玄海原子力発電所3号炉、4号炉審査資料	
資料番号	TTG-057
提出年月日	2023年11月10日

玄海原子力発電所3号炉及び4号炉

標準応答スペクトルを考慮した地震動評価について 【変更箇所抜粋版】

本資料は、TTG-051からの変更箇所を抜粋した資料である。

今後の地震動評価用の地下構造モデル

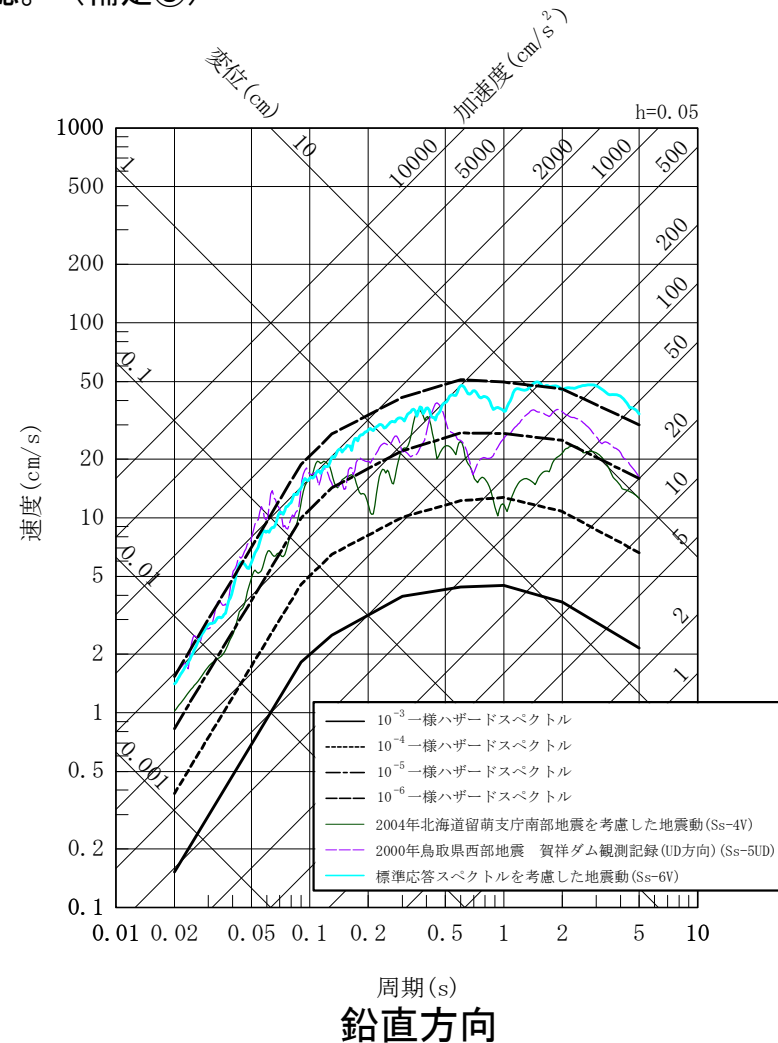
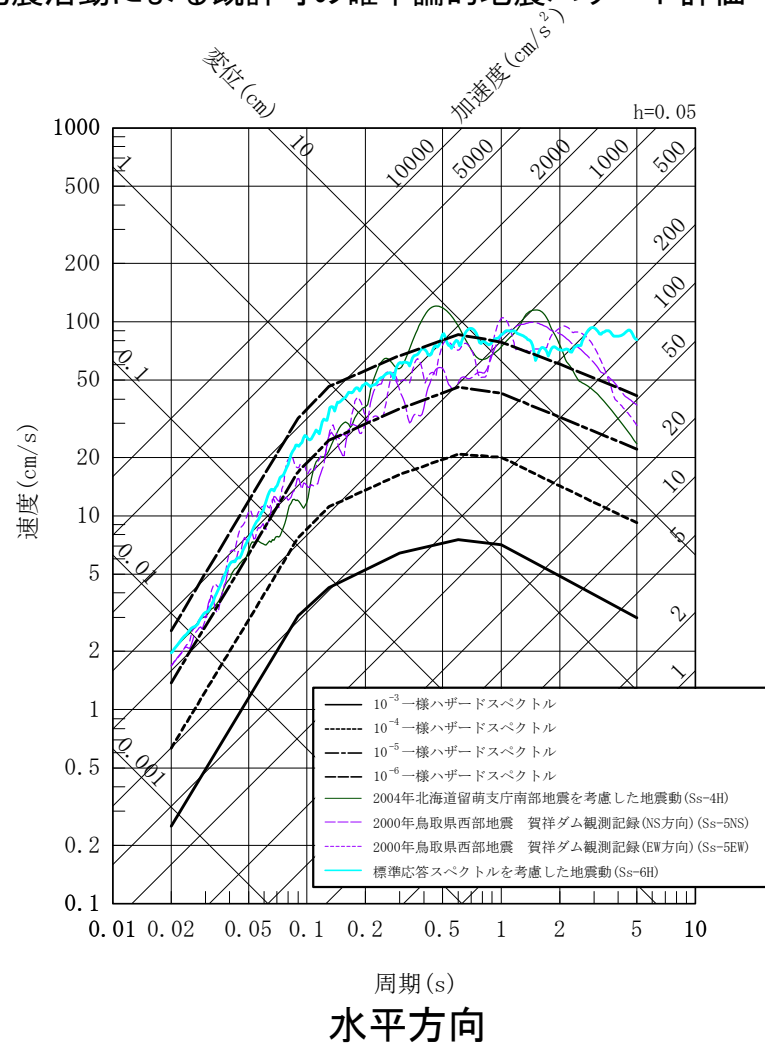
- したがって、標準応答スペクトル用モデルは全周期に適用可能でその妥当性を確認できていること、また、標準応答スペクトル用モデルを反映したモデルにより既許可の地震動評価に影響を与えないことを確認したことから、**地震動評価に用いる地下構造モデルは、標準応答スペクトル用モデルを反映した地震動評価用のモデル（下右図）に統一するものとする。**

5. 超過確率の参照

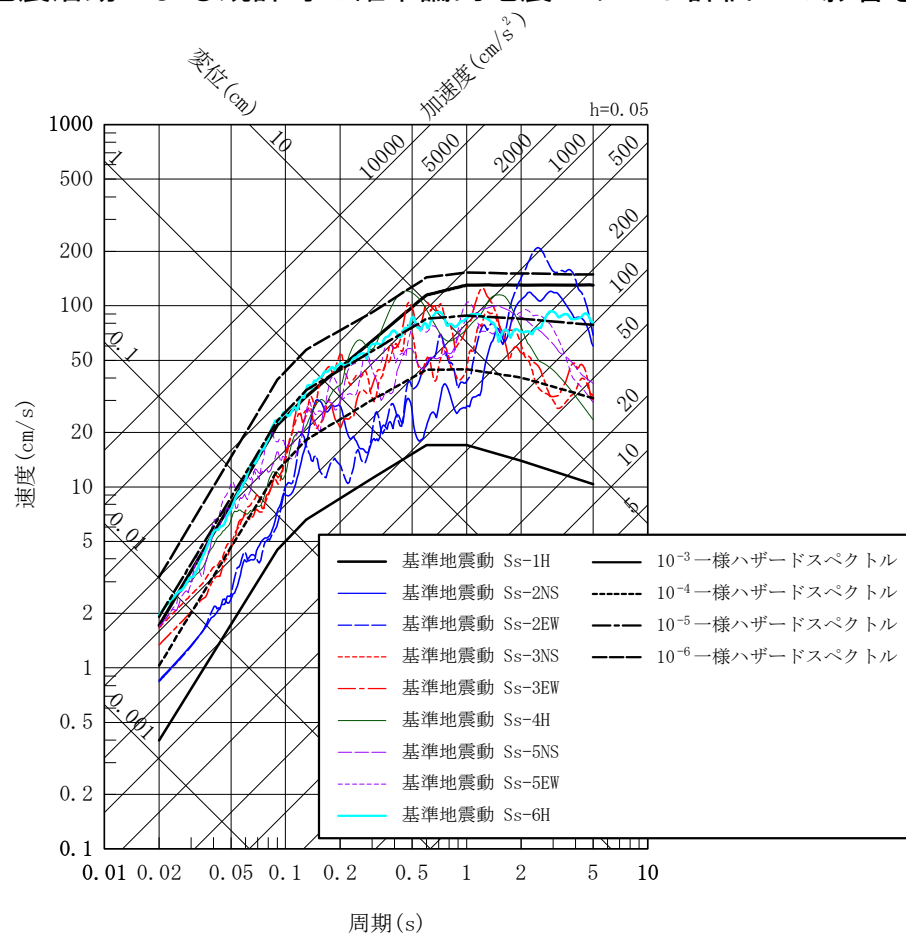
- 「震源を特定せず策定する地震動」の応答スペクトルを、既許可で評価した内陸地殻内地震の「領域震源モデル」による一様ハザードスペクトルと比較する。
- 「震源を特定せず策定する地震動」の年超過確率は、 $10^{-5} \sim 10^{-6}$ 程度であり、既許可での評価結果と同等であることを確認。
(標準応答スペクトルを考慮した地震動(Ss-6)の年超過確率も $10^{-5} \sim 10^{-6}$ 程度)
- なお、既許可の一様ハザードスペクトルを使用することの妥当性確認として、既許可以降に発生した2016年熊本地震(M7.3)等の地震活動による既許可の確率論的地震ハザード評価への影響を確認。(補足⑧)

5. 超過確率の参照

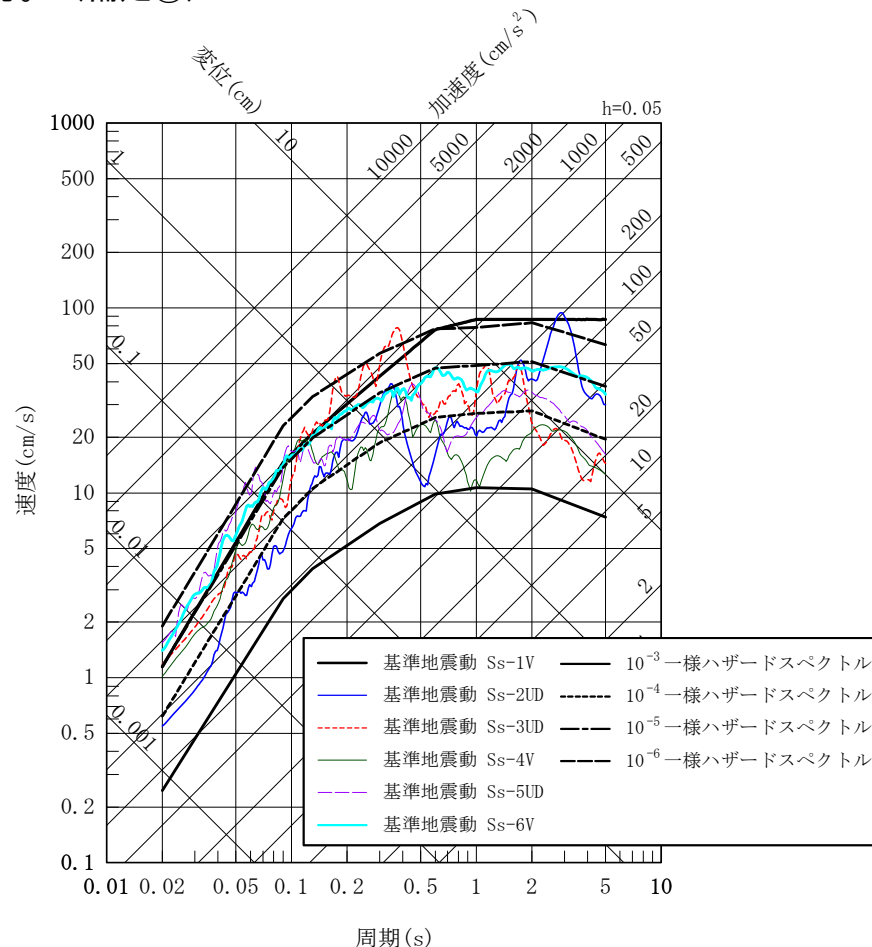
- 基準地震動の応答スペクトルを、既許可で評価した内陸地殻内地震の「特定震源モデル」及び「領域震源モデル」による一様ハザードスペクトルと比較する。
- 基準地震動の年超過確率は、 $10^{-4} \sim 10^{-6}$ 程度であり、既許可での評価結果と同等であることを確認。

(標準応答スペクトルを考慮した地震動 (Ss-6) の年超過確率も $10^{-4} \sim 10^{-6}$ 程度)

- なお、既許可の一様ハザードスペクトルを使用することの妥当性確認として、既許可以降に発生した2016年熊本地震 (M7.3) 等の地震活動による既許可の確率論的地震ハザード評価への影響を確認。(補足⑧)
